Tilsynsrapport til offentliggørelse

Virksomhedens navn	I/S VESTFORBRÆNDING, GLOSTRUP
Virksomhedens adresse	Ejby Mosevej 219, Glostrup 2600
CVR nummer	10866111
Virksomhedstype	5.2a Bortskaf/nyttig-Dagreno. > 3 tons/t, forbrænding
Tidspunkt for tilsynet	11. november 2016
Baggrunden for tilsynet	Præsentation af ny 1. sagsbehandler i Mst Opfølgning på forrige tilsyn, indskærpelse og div. udestående
Varsling af tilsynet	Ja (kort varsel)
Deltagere fra virksomheden	Per Wulff, Kim Crillesen, Martin Christensen, Arnfinn Bech, Kurt Engberg, Stig Pedersen, Erling Reinholdt Bojsen, Bernhardt?
Øvrige deltagere	
Tilsynet udført af	Preben Christophersen, Annemarie Brix
Tilsynet omfattede	Præsentation af Preben Christophersen som ny 1. sagsbehandler hos MST Opfølgning på tidligere tilsyn vedr.: - belægninger, kølemidler, afløb ved sættevogne til madaffald, nye containere på rampen, støj fra ventilator Andet: - Ansøgning om opbevaring af farligt affald fra husstandsindsamling - Fremsendte instrukser - Stikprøvekontrol af affald fra sep. Måned rapport - Olieudskillere - Støjredegørelse (kommende) - Forespørgsel fra VF om fravigelse af krav om optælling af containere - Revurdering af miljøgodkendels

Se fotos

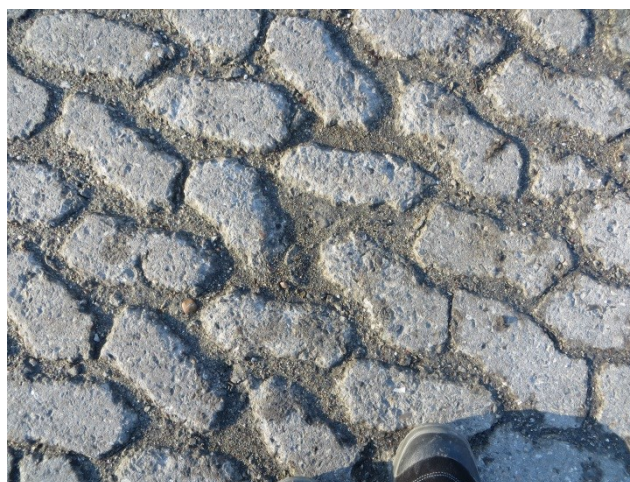
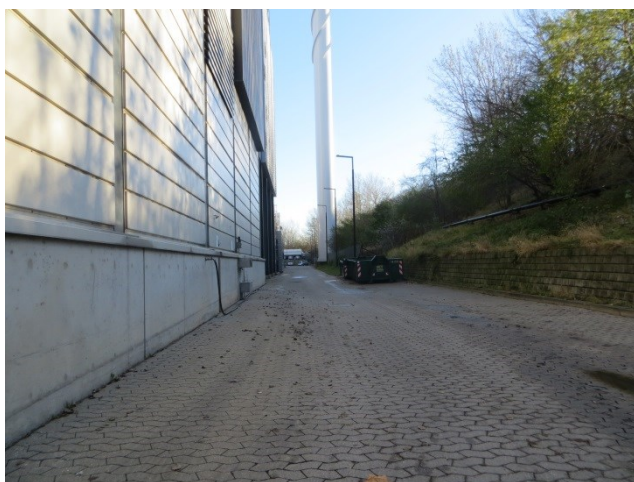
Revner i betonbelægningen er udbedret. Der vil dog sandsynligvis igen komme revner og samlinger blive utætte, da betonpladerne arbejder som følge af temperaturændringer m.v.

SF-sten belægningen var også blevet udbedret, men det må konstateres, at stenen vil sætte sig igen og furer blive utætte, også omkring brønde, samt, at der vil opstå lunger som følge af den tunge trafik. Desuden bliver stenene eroderet / nedslidte med tiden.

MST oplyste derfor, at løbende inspektion og vedligehold vil blive en del af revurderingen.
